COMMUNAUTÉ DE COMMUNES ENTRE BIÈVRE ET RHÔNE

Plan Local d'Urbanisme Saint-Clair-du-Rhône

Modification simplifiée n°2

PIECE N°1 :
NOTICE DE PRESENTATION

Zone 2 RI'

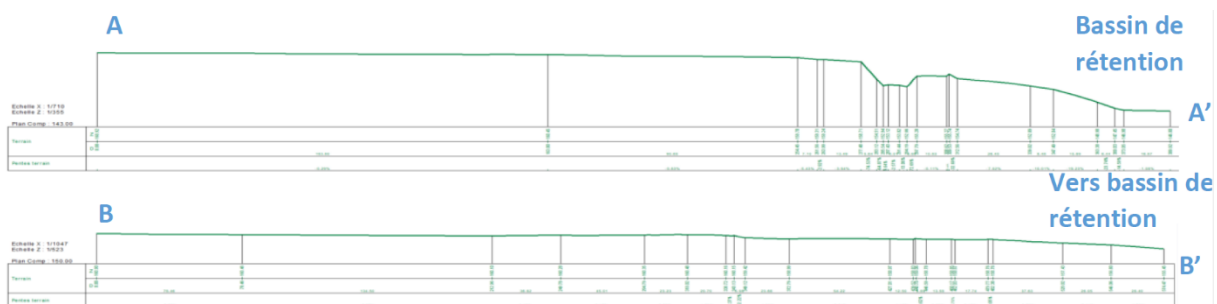
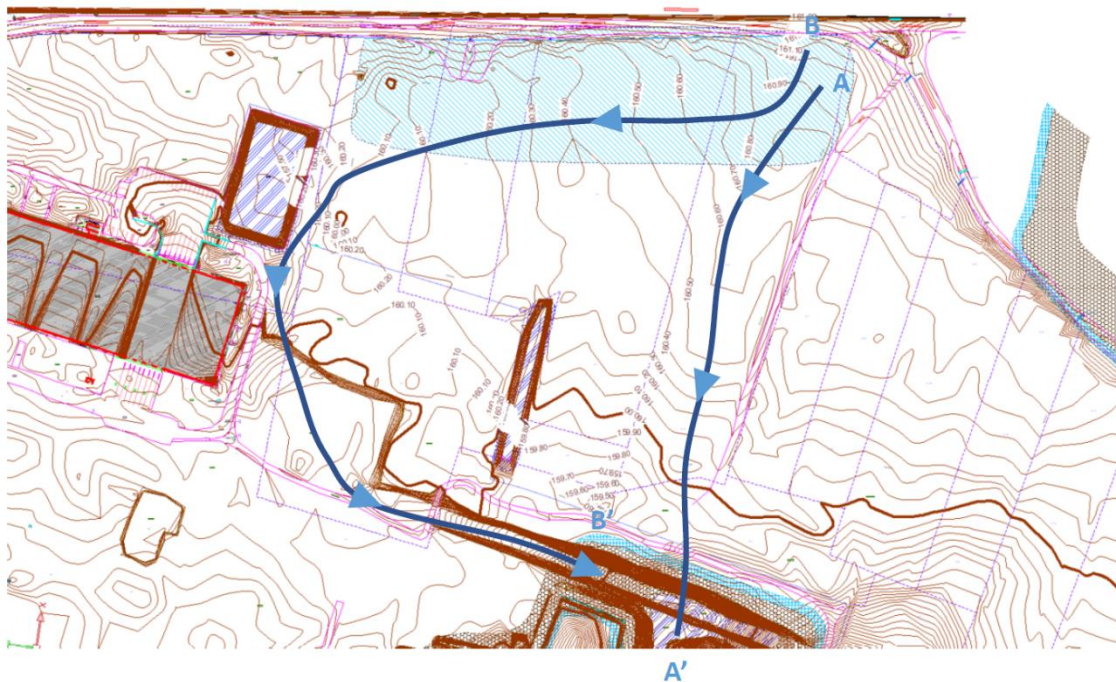
La zone 2 correspond à un aléa fort d'inondation en pied de versant. Les critères de classification d'une telle zone sont les suivants :

La visite de site a permis d'établir qu'il s'agissait d'un fossé aménagé par l'agriculteur exploitant la parcelle concernée. Envahi par la végétation et les ronces, cet ouvrage semble abandonné et ne disposer d'aucun raccordement amont ou aval sur des ouvrages d'assainissement.

Cependant, une analyse fine de la topographie montre que les eaux du champ s'écoulent naturellement vers le bassin d'infiltration situé à proximité du Rhône, à l'Ouest du champ (zone 5 sur la carte des aléas).

Cette zone n'intercepte pas de bassins versants amont et ne présente pas un risque important d'inondation comme indiquée sur la carte. Les eaux recueillies dans ce fossé sont directement celle tombées sur la surface du fossé ou de sa proche périphérie et naturellement infiltrées dans le substratum car leur volume n'est pas important.

CONCLUSION : Cette zone ne correspond pas à un aléa fort d'inondation de pied de versant. Il s'agit d'un fossé n'interceptant que les eaux de ruissellement de sa proche périphérie et non de l'ensemble du champ. Cette zone d'aléa sera supprimée.

Zone 3 RI'

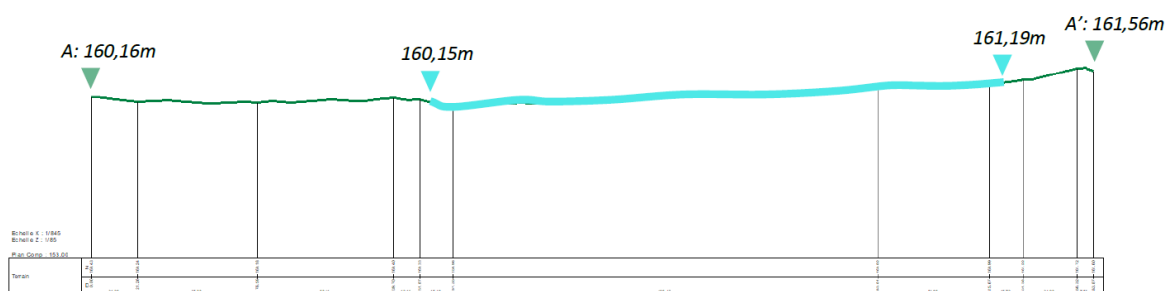
La zone 3 correspond à un aléa fort d'inondation en pied de versant. Les critères de classification d'une telle zone sont les suivants :

La visite de site a permis d'établir qu'il s'agissait d'un passage sous la voie ferrée. Cette zone est située en dehors de la parcelle. Son altimétrie est de 156m NGF environ pour une altitude de 161m NGF au niveau de la limite du projet la plus proche. Cette zone est en dépression et constitue hydrauliquement un passage en syphon sous la voie ferrée.

CONCLUSION : Cette zone correspond à un aléa fort d'inondation de pied de versant. Cette zone est conservée légitimement.

Zone 6 RG et bq

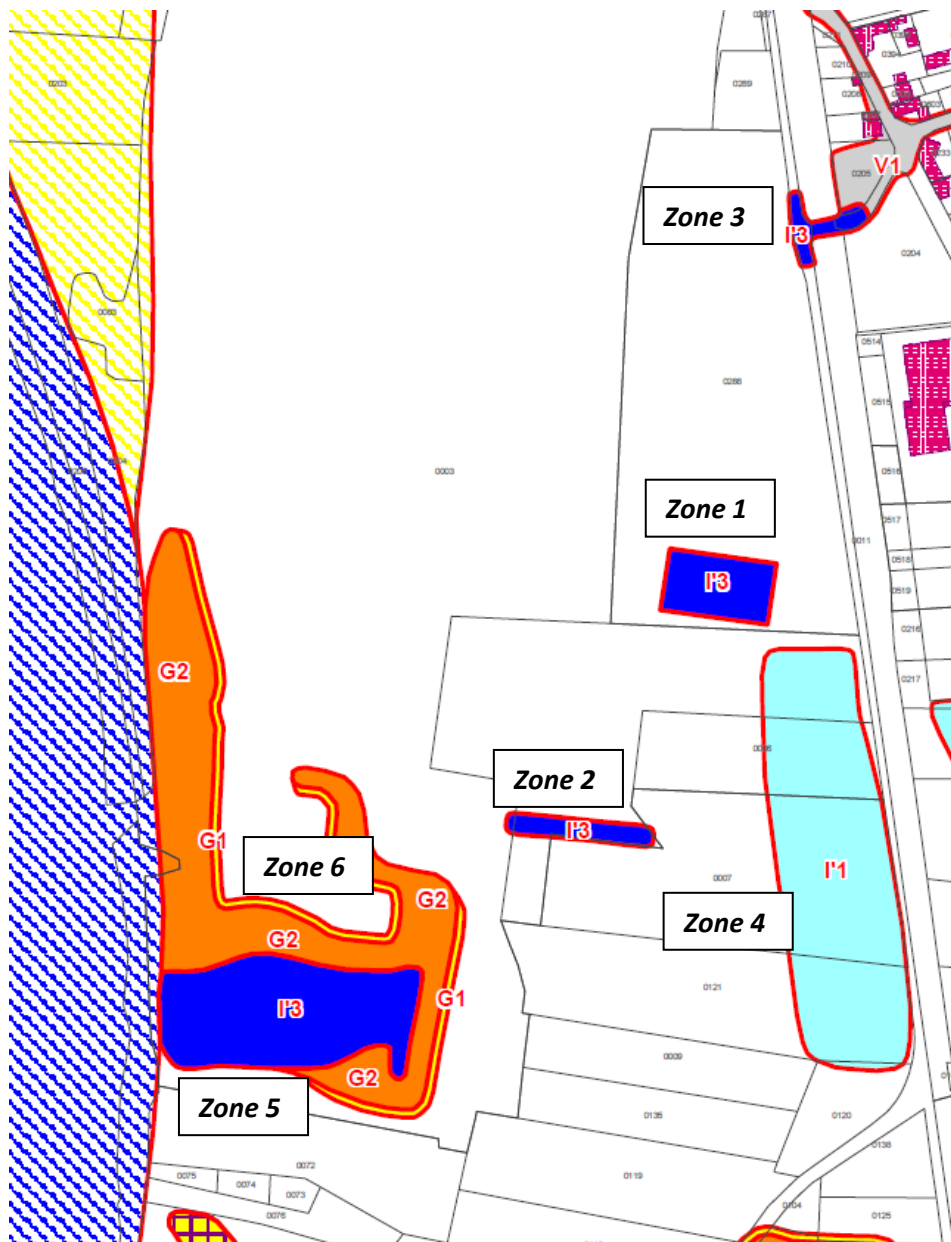
La zone 6 correspond à des aléas forts et faibles de glissement de terrain. Les critères de classification d'une telle zone sont les suivants :

La visite de site a permis d'établir qu'il s'agissait d'un talus de terre. **Les pentes côté bassin de rétention (zone 5) et côté Rhône sont en effet raides et sans études géotechnique spécifique, rien ne peut justifier de la suppression de l'aléa glissement.** A l'inverse, les pentes côté Nord-Est sont faibles, ce côté ne semble pas présenter de risque avéré de glissement de terrain.

CONCLUSION : Seules les zones de forte pente semblent susceptibles de présenter des risques de glissement sous réserves d'études géotechniques de stabilités. En revanche, la zone Nord-Est à très faible déclivité bordé du fossé de gestion des eaux pourrait être revue. **Néanmoins compte-tenu de la présence de la zone de stockage de sols pollués à cet endroit, et en l'absence d'études géotechniques spécifiques, il ne semble pas souhaitable de lever la zone d'aléas.**

Modifications apportées au PLU

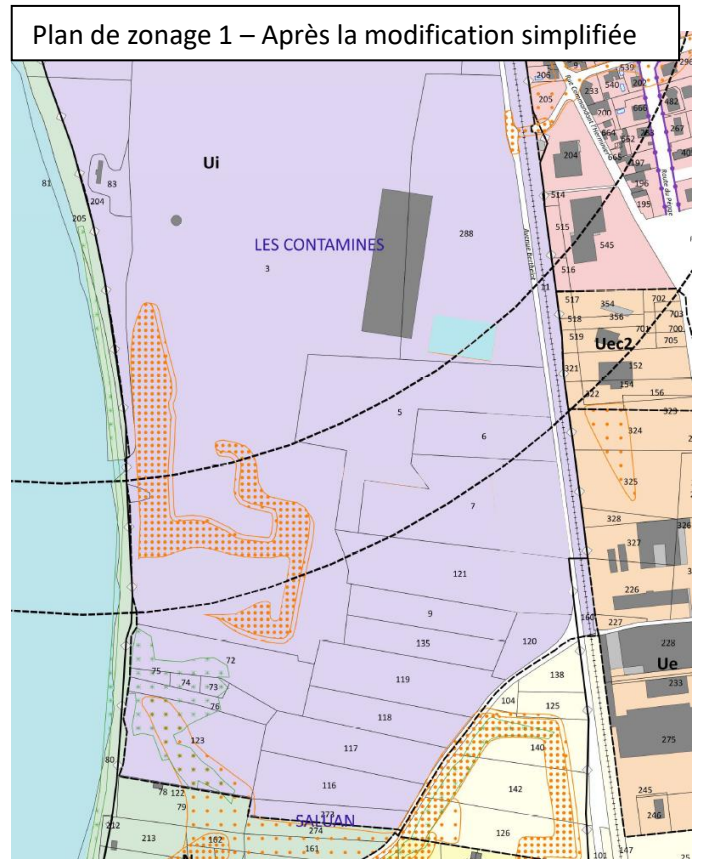
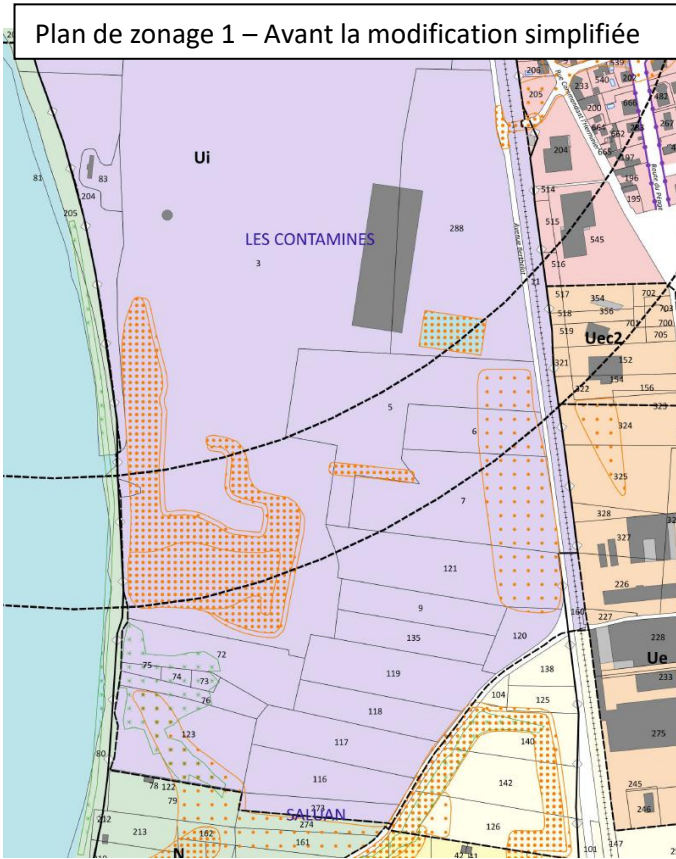
- La **zone 1** est un bassin de rétention, cette zone peut être **supprimée**.
- La **zone 2** est un fossé, ce n'est pas une zone à risque fort d'inondation, cette zone peut être **supprimée**.
- La **zone 3** constitue un passage en syphon sous la voie ferrée, cette zone est **conservée**.
- La **zone 4** correspond à une zone amont de bassin versant, cette zone peut être **supprimée**.
- La **zone 5** est un bassin de rétention, cette zone peut être **supprimée**.
- La **zone 6** correspond à des zones de talus et **doit être conservée**.

Carte d'aléas – Après la modification simplifiée

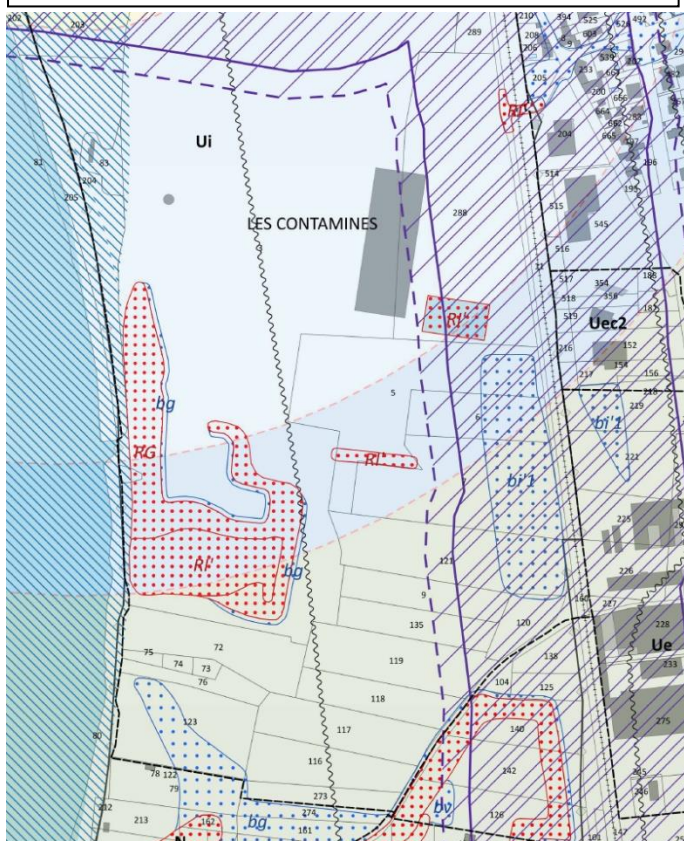
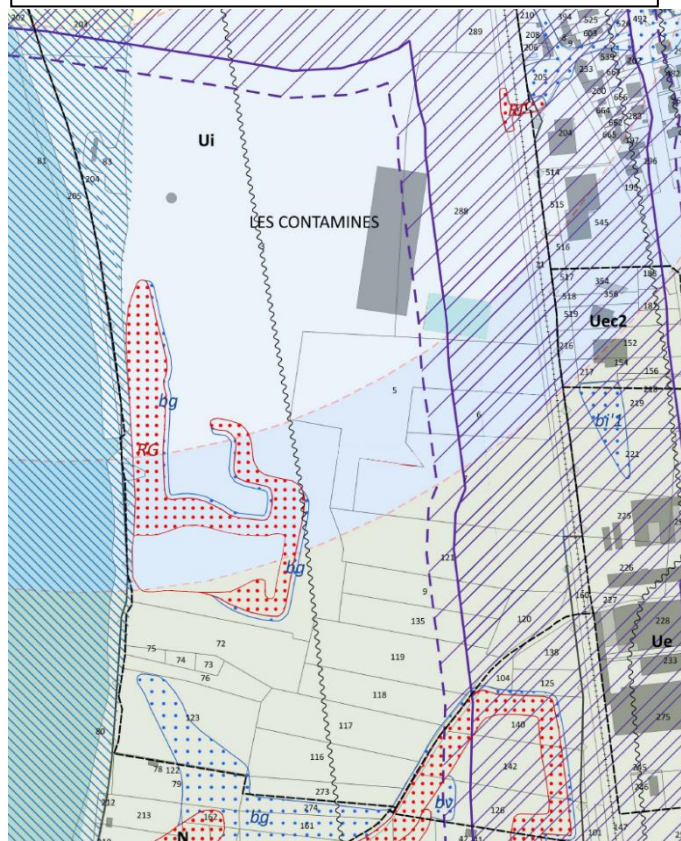
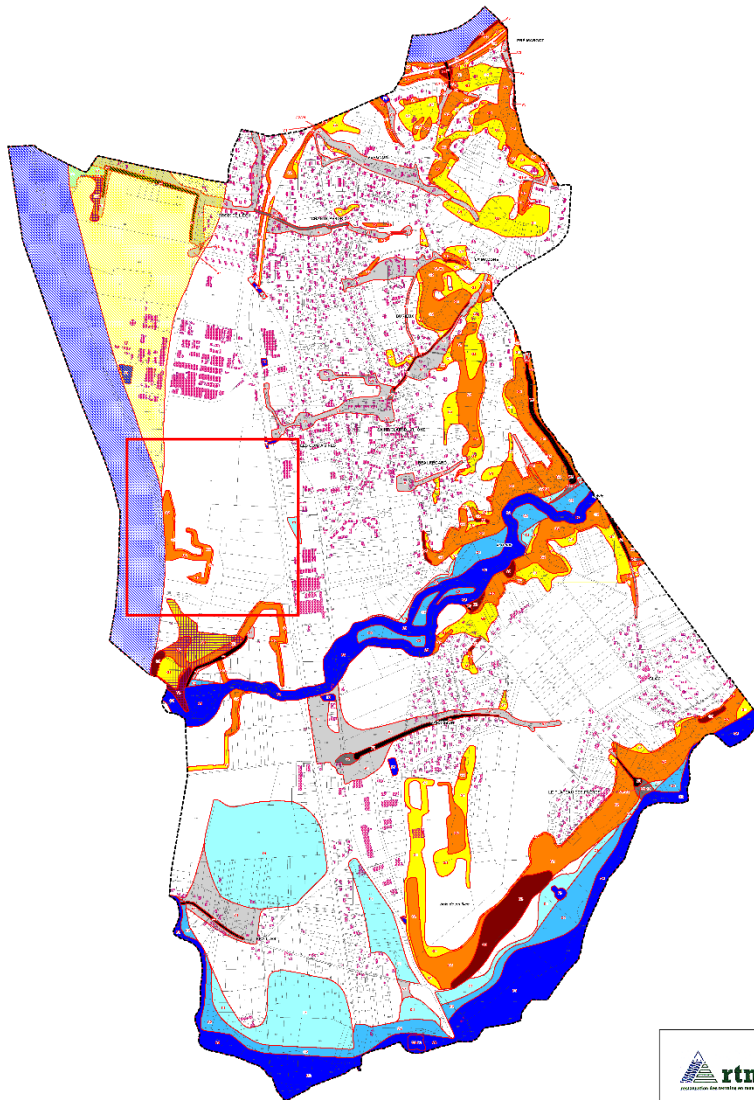
Modifications apportées sur les documents graphiques du PLU
